内務省鋼道路橋設計示方書改正案に關する 研究討論 (一)

緒言

昭和一二年八月二三日二四日兩日に涉り、内務省土木試験所に於て、關東地方の新進技術官が集りて河川、橋梁に關する研究討論會を開催した。橋梁部會に於ては内務省土木局に於て作製しある道路橋設計示方書原案を議題として討論したが名論卓說續出し新進技術官の面目を遺憾無く發揮した。本記事は研究討論會の意見の大要を記録したもので出席者は下記の通りである。

第 4 圖

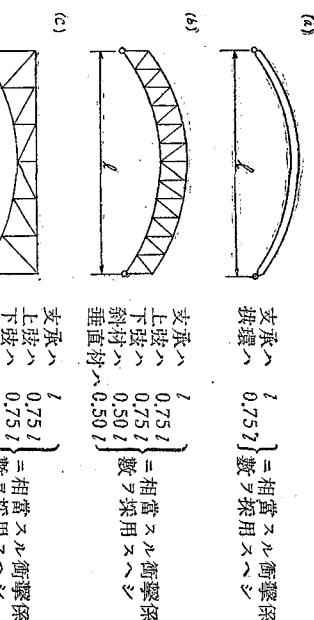
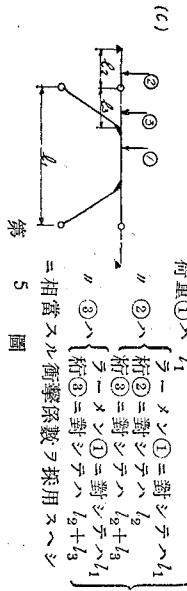
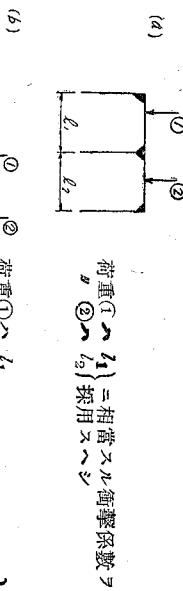
南保 衝撃係數を色々變へるのは面倒で影響線のみでやれぬので大變である、ゲルバー桁などではどの支間に對して衝撃係數を出すべきや。

奥田 現在のは衝撃係數を計算途中で考へて行かねばならぬ、故に此の様になつた（實は衝撃係數は計算の途中で掛けず最後に掛けたいと考へたのであるが）
